改善箇所説明図

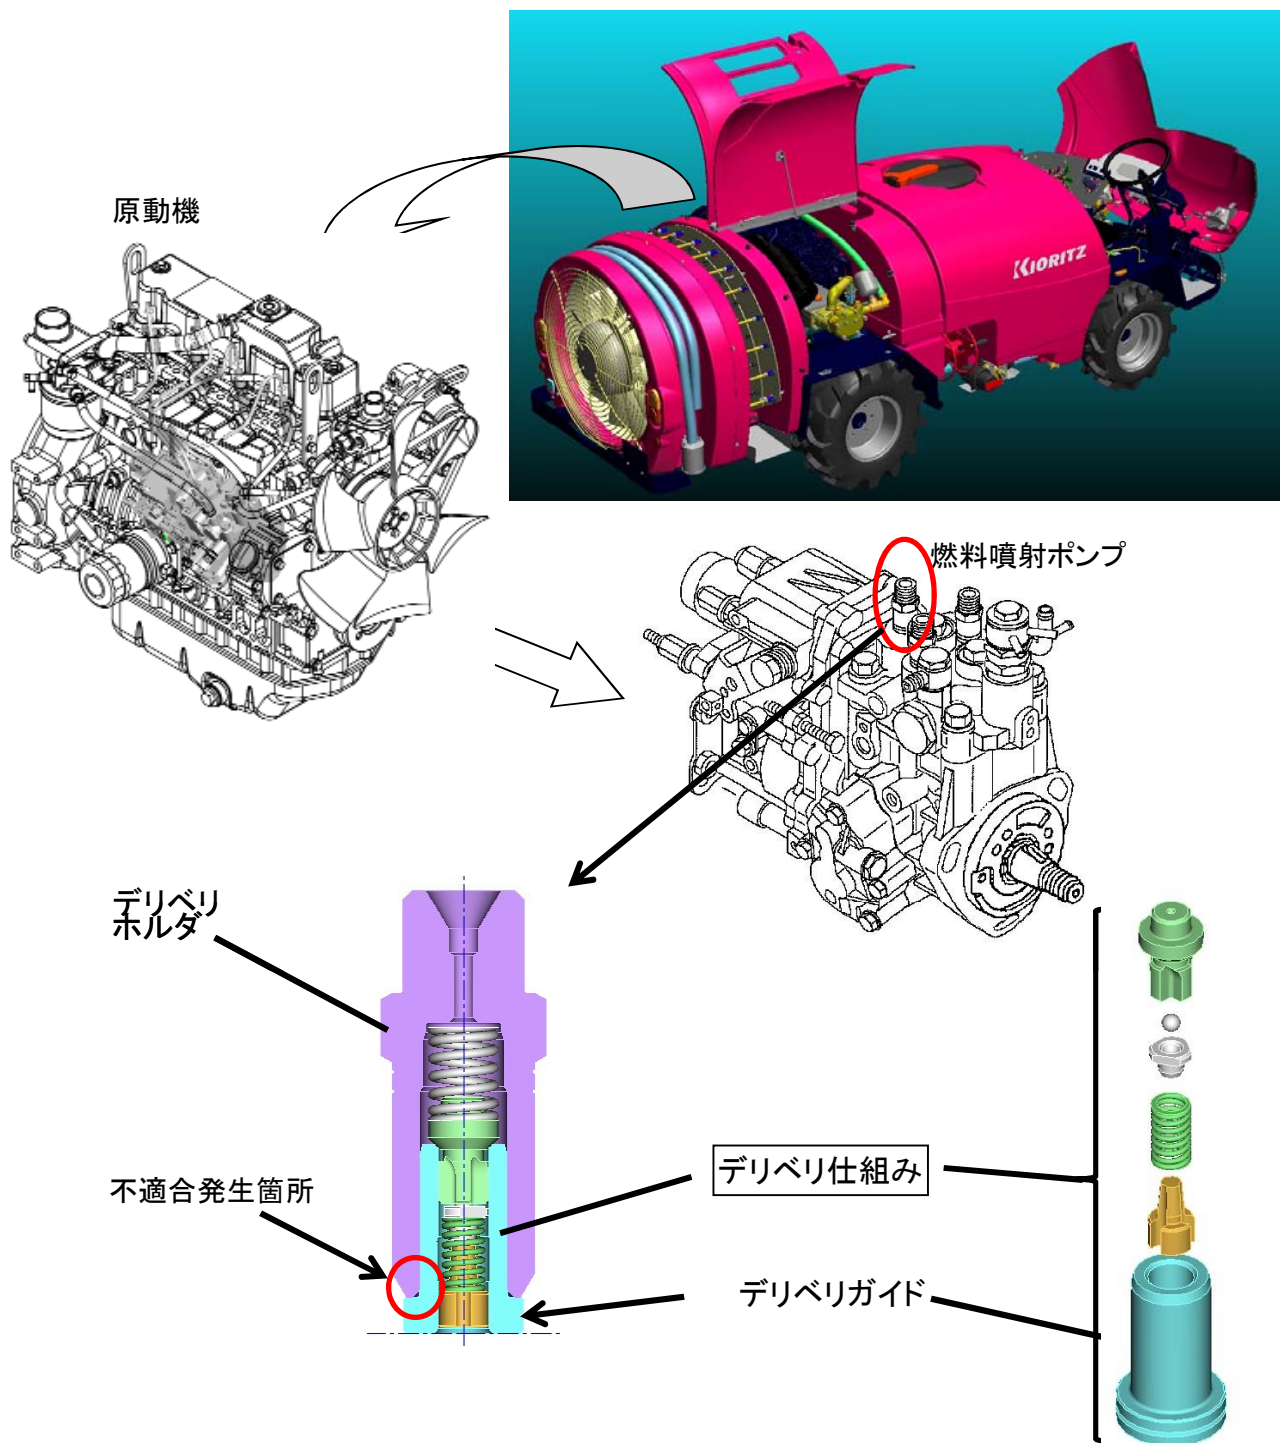
不具合発生箇所

原動機の燃料噴射ポンプにおいて、デリベリホルダ内部のデリベリガイドの熱処理が不適切なため、シール部に初期亀裂が発生しているものがある。そのため、そのままの状態で使用を続けると、当該初期亀裂が進展し燃料漏れが発生するおそれがある。

改善内容

全車両、良品のデリベリガイドを組み込んだデリベリ仕組みと交換する。

交換部品を示す。

識別

燃料噴射ポンプハイドロリックヘッド取付ボルトに、緑色のペイントを塗布する。

緑色のペイントを塗布するボルト
